改善箇所説明図

不具合発生箇所

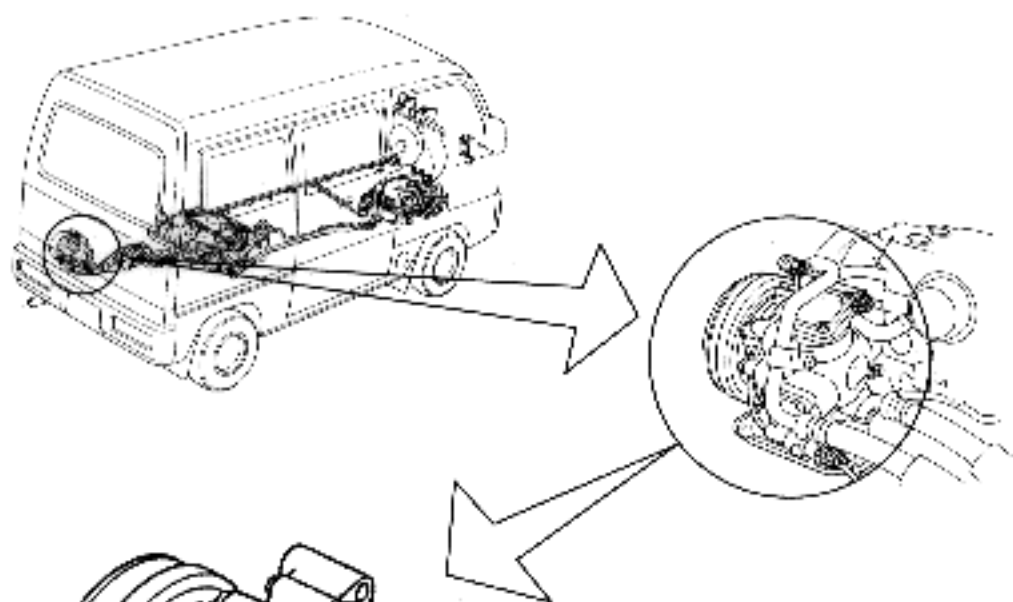
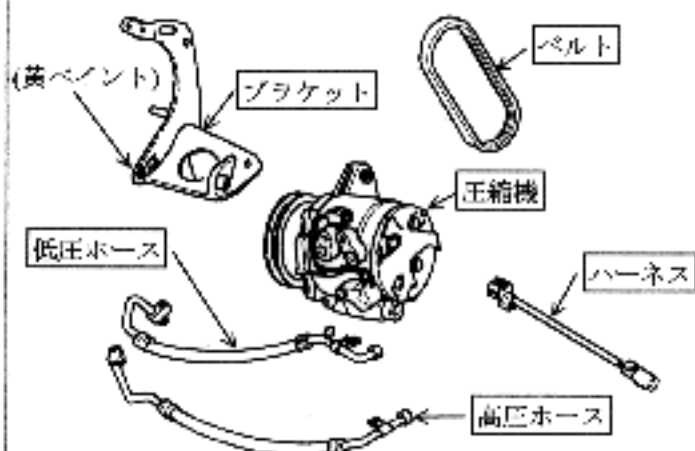
エアコン装着車において、冷媒液不足の状態を高回転運転を行った場合、当該エアコンの圧縮機が焼き付き、最悪の場合、発火に至るおそれがある。

エアコン装着車について、冷媒液残量や圧縮機の洩れ等を点検し、

- ・冷媒液量が規定（50％）以下、もしくは洩れ等があるものは、圧縮機を良品と交換する。
- ・冷媒液残量が規定内のものは、冷媒液を充填する。

圧縮機の取付け形状が異なるため、ホース、ブラケット類も交換する。

識別：ブラケット部に識別黄色ペイントを塗布する。
